# Sicherheitstechnisches Gutachten zum Vorschlag geologischer Standortgebiete

## Sachplan geologische Tiefenlager, Etappe 1

ENSI 33/070

Brugg, Januar 2010

Figur 2.4-2:

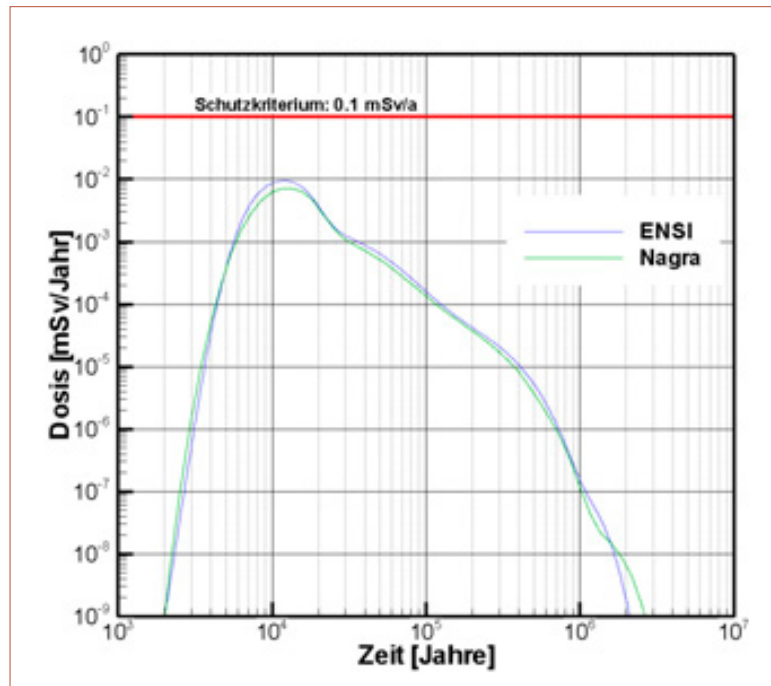
Vergleich der vom ENSI (blau) und der Nagra (grün) berechneten Gesamtdosen für ein SMA-Lager in einem homogen-porösen Wirtgestein ( $K = 10^{-10}$  m/s) (vgl. Rechenfall R1, NTB 08-05, Fig. 3.3-6).

**Figur 4.2-1:** Karte der für SMA-Lager genügenden geologisch-tektonische Grossräume (NTB 08-03, Fig. 3.5-1)

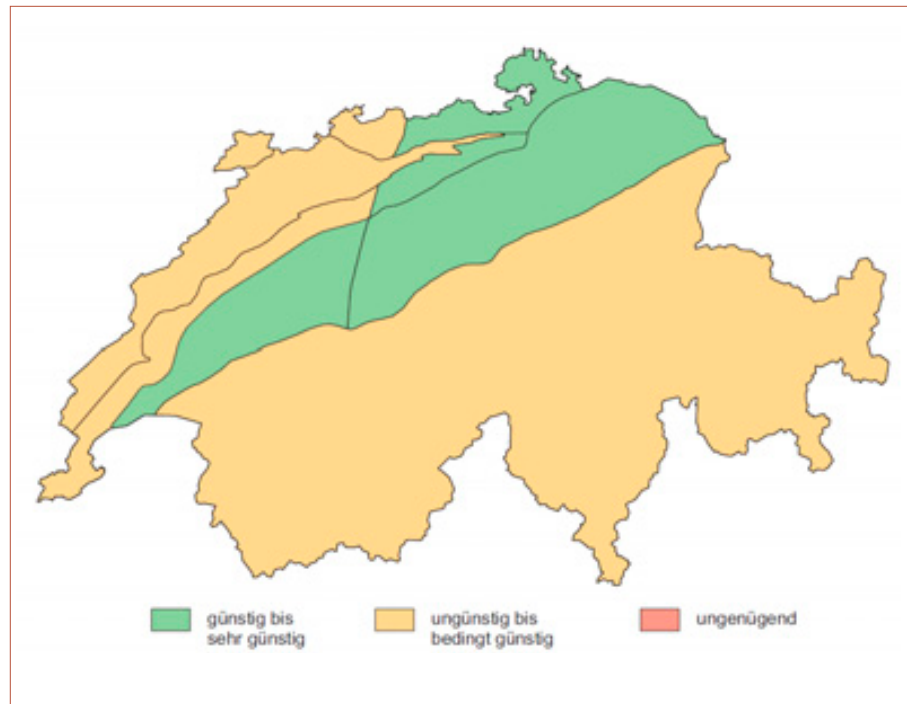
Die Bewertung der Nagra in NTB 08-03 (S. 106, Tab. 3.5-1) kann nicht in jedem Detail nachvollzogen werden. Die Bewertung eines Grossteils der Schweiz durch die Nagra als ungünstig bis bedingt günstig ist sehr weit gefasst und nach Ansicht des ENSI für die bezüglich Hebung und Seismizität tektonisch besonders aktiven Bereiche der Alpen zu wenig differenziert dargestellt. Die Ausführungen der Nagra lassen für Schritt 5 (Identifikation geeigneter Konfigurationen) keinerlei Rückschlüsse zu, welcher Teil des Grossraumes «Alpen» für das SMA-Lager als ungünstig und welcher als bedingt günstig eingestuft wird.

**Figur 4.2-3:**  
Karte analog zu Figur 4.2-1 mit differenzierter Betrachtung der Alpen im Hinblick auf die metamorphe Umwandlung insbesondere quellfähiger Tonminerale (Frey et al. 1999) und Lokalisierung der in Kapitel 5 ausgewiesenen SMA-Standortgebiete (blau, zur Orientierung).

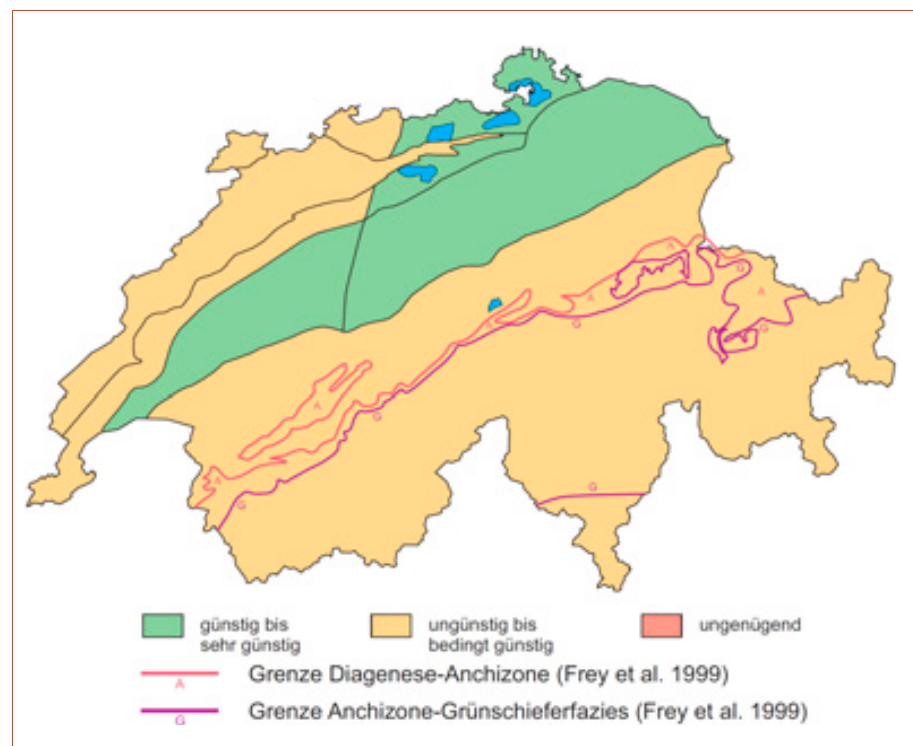
Ein weiterer Aspekt betrifft den Metamorphosegrad in den Alpen und speziell den Erhalt quellfähiger Tonminerale. Seitens Nagra werden diese Aspekte im Schritt 4 SGT abgeklärt. Das ENSI ist der Ansicht, dass für tonreiche Gesteine die Metamorphosezonierung der Alpen mit Blick auf den Erhalt der Tonminerale als grossräumiger Aspekt bereits in Schritt 3 des SGT diskutiert werden kann (Figur 4.2-3). Dies betrifft den potenziellen Erhalt von Tonmineralen bei ansteigendem Metamorphosegrad mit beginnender Umwandlung quellfähiger Tonminerale im Bereich Diagenese-Anchizone und der vollständigen Umwandlung aller illitischen Tonminerale in Glimmer in der Grünschieferfazies (Frey et al. 1999). Bereits zu Beginn der Anchizone ist mit einem Verlust des Selbstabdichtungsvermögens tonführender Gesteine zu rechnen. Innerhalb der Zone der Grünschieferfazies kann die Mindestanforderung an den Gehalt an Tonmineralen nicht eingehalten werden.
